**„ZŠ Weberova, obj. Weberova 1090/1, Praha 5 – Košiče – komplexní rekonstrukce bazénového provozu“**

## VYSVĚTLENÍ ZADÁVACÍ DOKUMENTACE Č. 4

### Žádost o vysvětlení ZD č. 5 (ze dne 10.04.2025)

#### VÝPIS DVEŘÍ

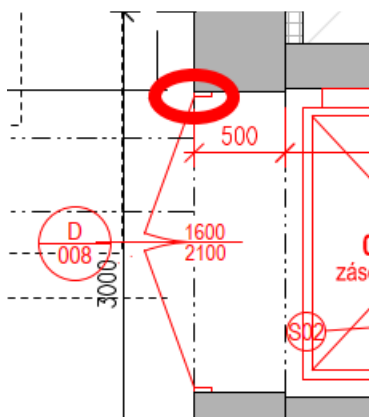
Ve výpisu dveří k prvku D008 je uvedeno, že tyto dveře mají mít ocelovou zárubeň. V technické specifikaci č. 4, která odpovídá tomuto prvku je však uvedena hliníková obložková zárubeň. Toto je v rozporu i s výkresem 1.PP. Žádáme Zadavatele o opravu a uvedení do souladu.

Zadavatel uvádí, že platí technická specifikace č.4, tj. jedná se o hliníkovou zárubeň. V rozpočtu se jedná o pol. č.: D.1.1 – Architektonicko-stavební řešení \_pol. 244. Položka v rozpočtu není konkrétně specifikována, z toho důvodu se položka nemění.

## Zastropení montážního otvoru chodby 1.PP

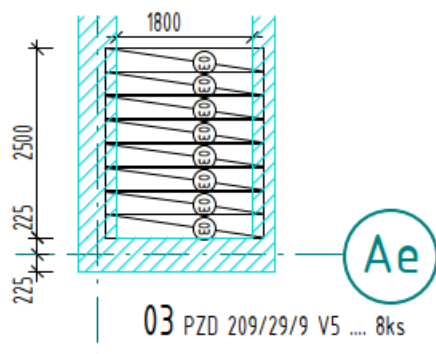
Ve výkrese „Půdorys konstrukce“ ze stavebně konstrukční části jsou uvedeny PZD desky pro zastropení montážního otvoru chodby 1.PP. Tyto však nebyly účastníkem nalezeny v soutěžním výkazu výměr. Žádáme Zadavatele o doplnění do soutěžního výkazu výměr.

Zadavatel ve spolupráci s projektantem zajistil doplnění výkazu výměru výměr o odpovídající položky, a to konkrétně do části D.1.2 – Stavebně konstrukční řešení – položky č. 48 a č. 49.
